Fra: Per Arne Nygård <perarnenygaard@hotmail.com>
Sendt: 17. oktober 2017 20:06
Til: Merethe Tvedt
Emne: SV: Oppføring av mur, gbnr 10/163
Vedlegg: Håstølen 40_Siktkart_17.10.2017.pdf

Fra: Merethe Tvedt <Merethe.Tvedt@meland.kommune.no>
Sendt: 13. oktober 2017 12:34
Til: 'Per Arne Nygård'
Emne: Oppføring av mur, gbnr 10/163

Figur 1: Frisiktområde

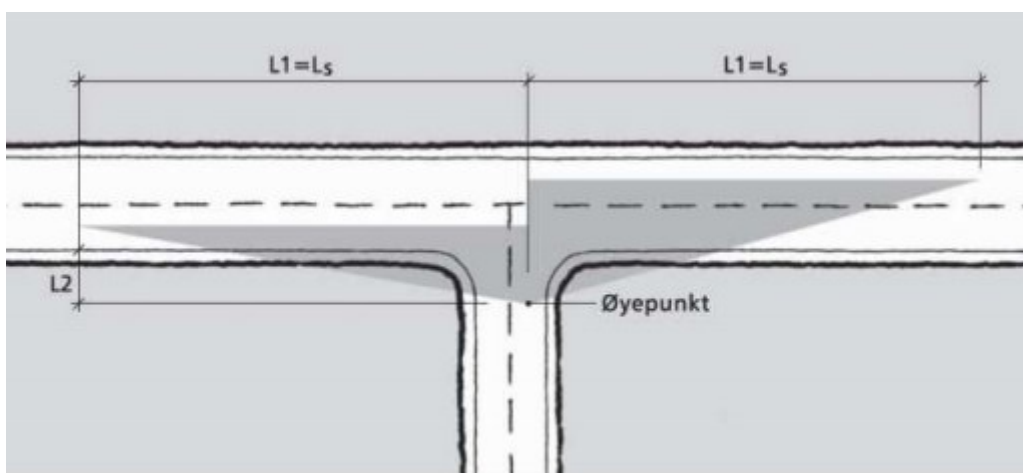
Eg har hatt ein rask gjennomgang av søknaden din om dispensasjon frå byggegrensa i reguleringsplanen for Holmemarka for oppføring av forstøtningsmur. Slik vi snakka om i veiledningsmøte må uansett krav til sikt vera i varetatt. Av innsendt kart, viser ikkje denne klart sikten.

Eg legg ved eit situasjonskart i ein mindre målestokk. Slik at du kan teikna inn frisikt, samt den veiledning som ligg på Meland kommune sine heimesider i forhold til krav til avkjørsler til kommunal veg. Slik det går fram av den skal du med øyepunkt 3 meter inn i din avkjørsel ha ei frisiktline på 20 meter til begge sider.

Etter ein førebels vurdering ser eg likevel ikkje at det viser seg fleire fordeler at du no planlegg muren 0,5 m frå vegkant. Eg ser ikkje at sikten kan ivareta kast ved denne plasseringa heller. Og kommunen vil uansett måtte ha ein meter for snørydding og anna vedlikehald langs vegen.
